改善箇所説明図

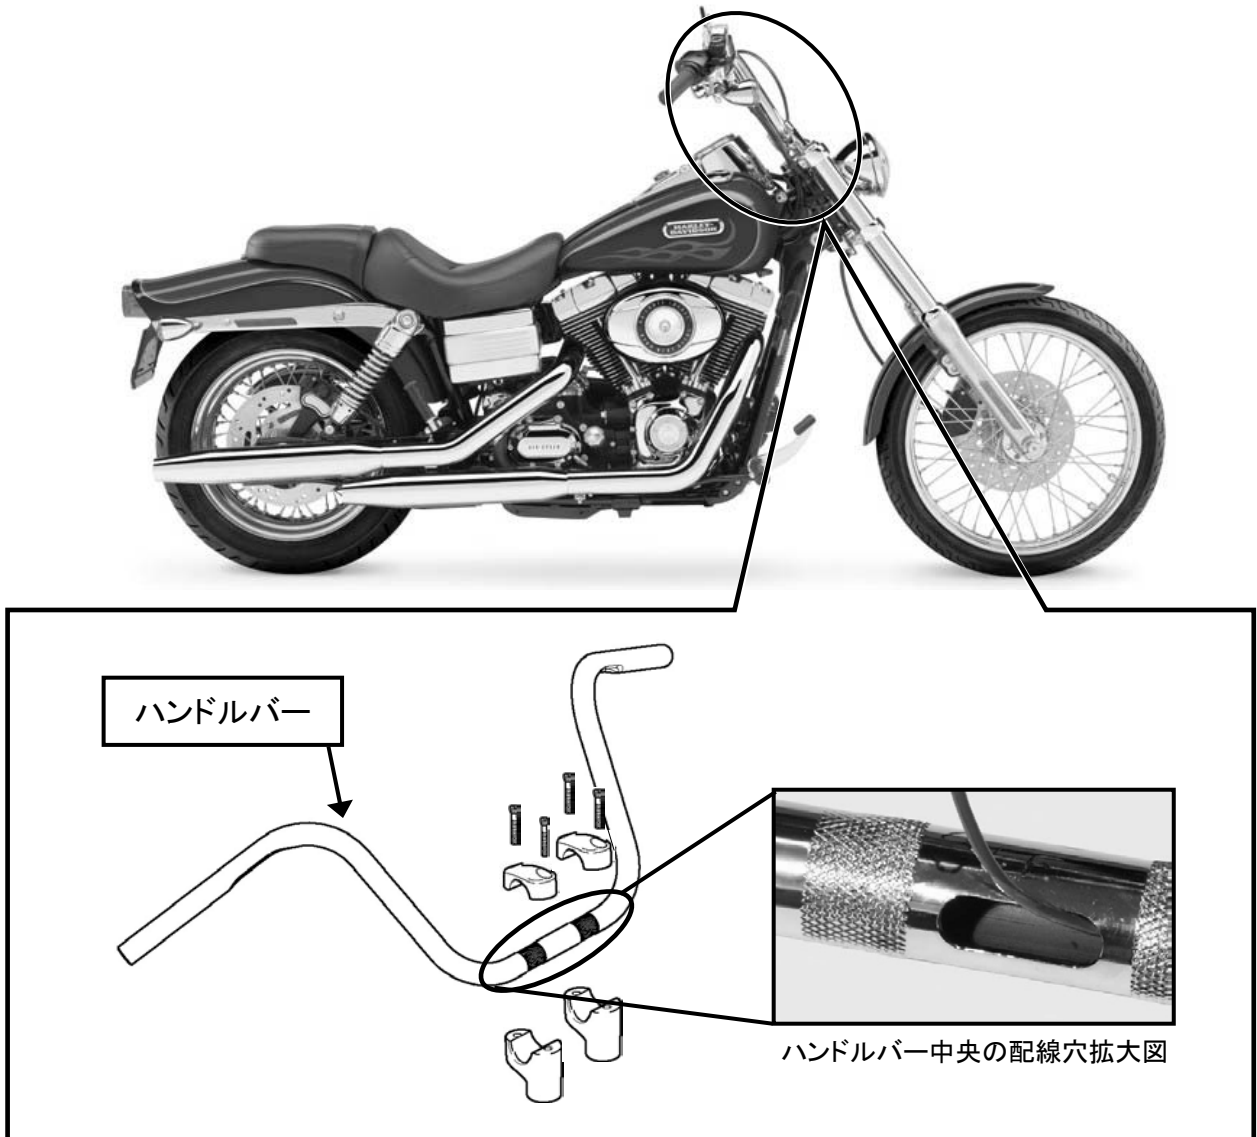
基準不適合箇所

ハンドルバーの強度が不足しているため、ハンドルバー中央部に設けた電気配線穴部から亀裂が入ることがある。そのため、そのまま使用を続けると、亀裂が進行し、最悪の場合、ハンドルバーが破断し、操縦不能になるおそれがある。

全車両、ハンドルバーを対策品と交換する。

交換した対策済みハンドルバーにマーキングを施す。
